工程指示 / 要求簡箋 ENGINEER INSTRUCTIONS(E.I.)

工程指示編號:	EI- 6429	修改版本:	A
	HK- /		
工程編號:	J 857	工程名稱:	啟德6552
收件人:	maggie lor	發件人:	nero
工程項目:	屋頂欄河 - 地盤用玻璃(補料)	日期:	07/07/2023

美特鋁質 有限公司 MIDI Aluminium Fabricator Ltd.				類別		物料號	
修改	-	-		制圖	HHQ	2022.10.18	圖號 GB-9-G10
日期	-	-		復核			數量
				批准			位置 7座

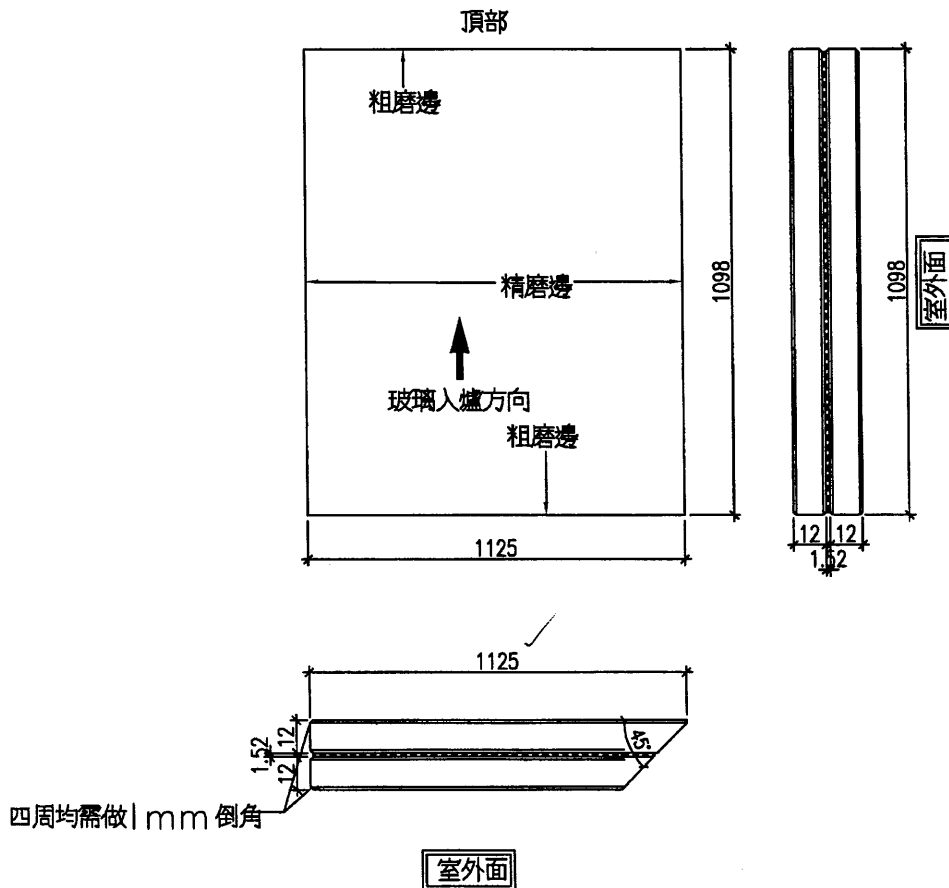
內容: 修改部分玻璃尺寸, 請按附件修改資料生產加工, 包裝送地盤。 按BS EN 14179-1:2016 做heat soak test
完成上列要求日期: 14/07/2023

美特鋁質 有限公司 MIDI Aluminium Fabricator Ltd.				類別		物料號	
修改	-	-		制圖	HHQ	2022.10.18	圖號 GB-4-G12
日期	-	-		復核			數量
				批准			位置 1座

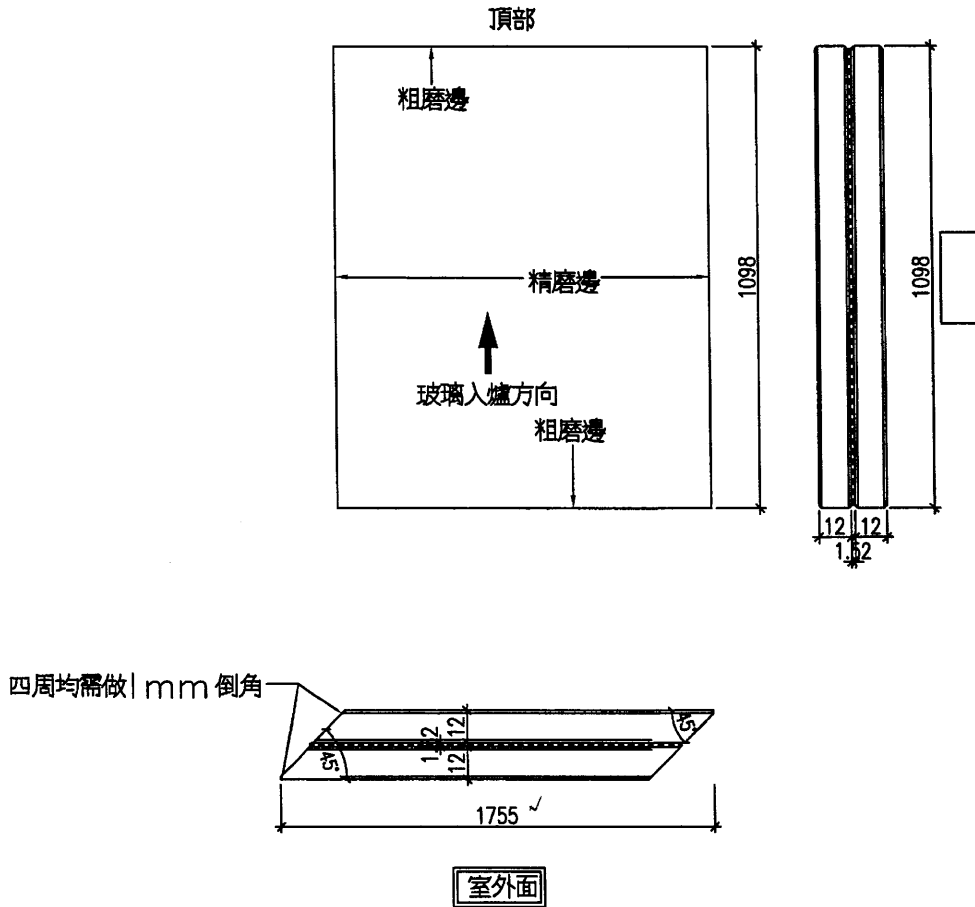
9	A	GB-4-G12		25.20	1755 ✓	1098.0	1	1.927		Tower 1		
10												
11							小計	9	12			
1).本表中所有玻璃對角線尺寸偏差要求不超過正負2mm。												
2).本表中所有玻璃要求倒棱角。
